Mission régionale d'autorité environnementale
ÎLE-DE-FRANCE

**Avis délibéré
sur le projet de construction d'un ensemble
immobilier, avenue du Général de Gaulle à
Villeparisis (77)**

**N° APJIF-2025-009
du 12/03/2025**

**Illustration 6 : Bruits cumulés (Lden dB(A))
période jour-soir-nuit (source : EI, p. 109)**

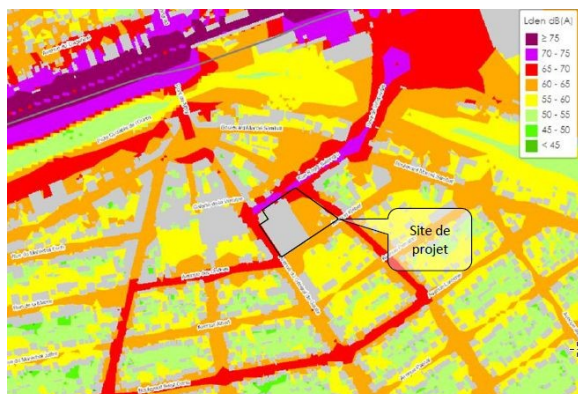
Le projet est situé à proximité de nombreux axes routiers importants et bruyants (avenue Roger Salengro / RD84, avenue Aristide Briand et avenue du Général de Gaulle / RD 84A2). Selon les cartes stratégiques de bruit publiées par Bruitparif, le site est soumis à des niveaux de bruit cumulés (routier, ferroviaire et aérien) allant de 60 à 70 dB(A) Lden⁵ en période jour-soir-nuit et de 55 à 70 dB(A) Ln en période nocturne. Une étude a été réalisée sur le site du 24 au 25 juillet 2024, elle a permis de relever des niveaux sonores moyens allant de 45 dB(A) à 57 dB(A) en période diurne et nocturne (EI, p.111).

**Illustration 7 : Bruits cumulés (Ln dB(A))
période nocturne (source : EI, p. 109)**

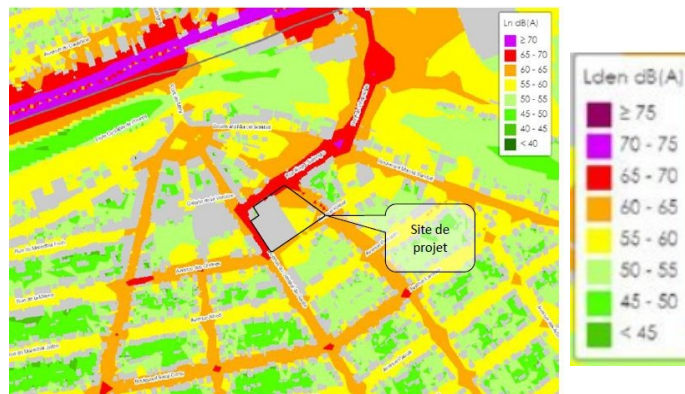
De plus, les cartes stratégiques de bruit montrent un dépassement des valeurs limites réglementaires tout le long de l'avenue Roger Salengro (voir illustration n°7).

Illustration 14 : Plan du sous sol permettant de visualiser la part de pleine terre. (Source étude d'impact p. 76)

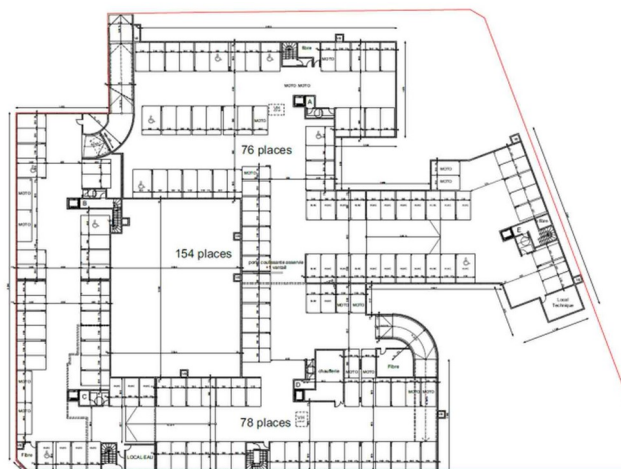
Toutefois, la part exacte du boisement qui sera conservée n'est pas connue et la création d'un jardin de pluie pour compenser la perte de la zone humide probable ne garantit pas de retrouver une biodiversité équivalente, d'autant plus que ce jardin est d'une superficie trois fois plus petite que la zone humide identifiée (224 m²), ce qui n'est pas conforme aux attendus du schéma directeur d'aménagement et de gestion des eaux. De plus, puisque l'on ne connaît pas les espèces présentes en hiver, au printemps et en été, ni leur statut de protection, le maître d'ouvrage n'a pas pu caractériser correctement les enjeux pour la faune et la flore (protégées ou non) sur le site.

- d'effectuer un diagnostic faune-flore quatre saisons afin de pouvoir caractériser correctement les enjeux relatifs au maintien de la biodiversité ;
- d'adapter le projet afin d'assurer la préservation de la biodiversité, en se fondant notamment sur le diagnostic quatre saisons, en renonçant à la destruction de la zone humide probable et en conservant une majorité du boisement présent à l'angle des avenues Kléber et Briand.
